## カードケースプラスチック製 仕様変更のご案内

カードケースプラスチック製 DHP-A4

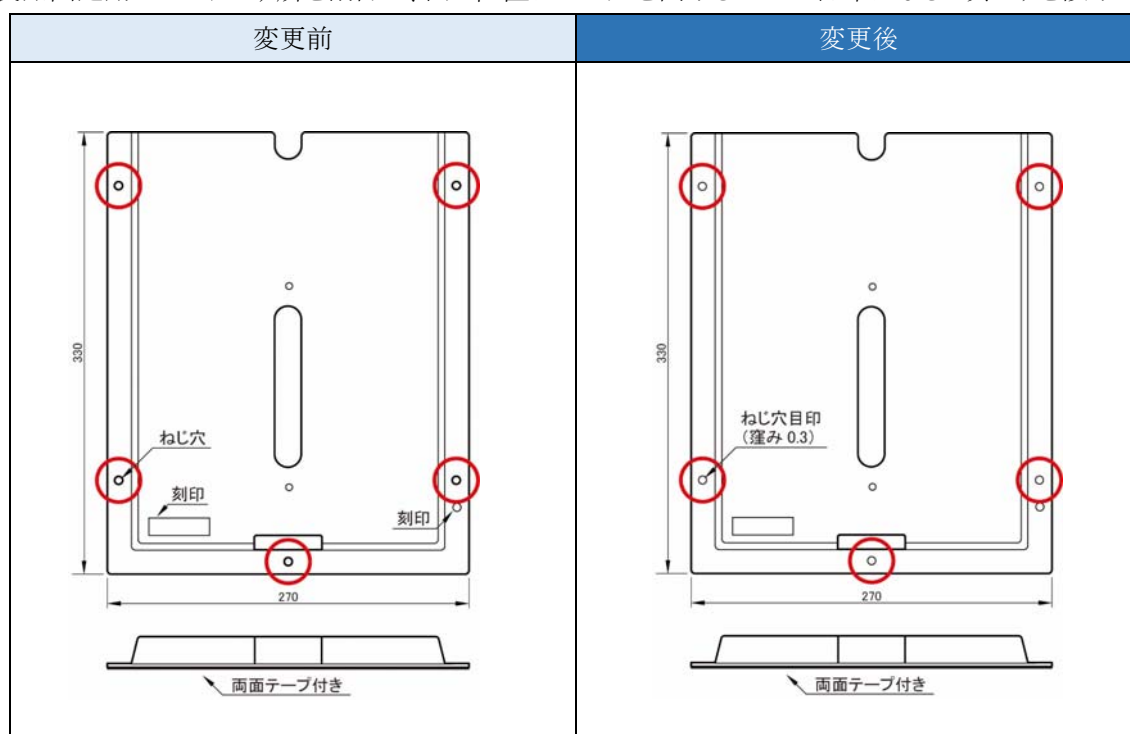
製品固定用のねじ穴5ヶ所を削除し、同じ位置にねじ穴を開けるための目印になるよう窪みを設けます。
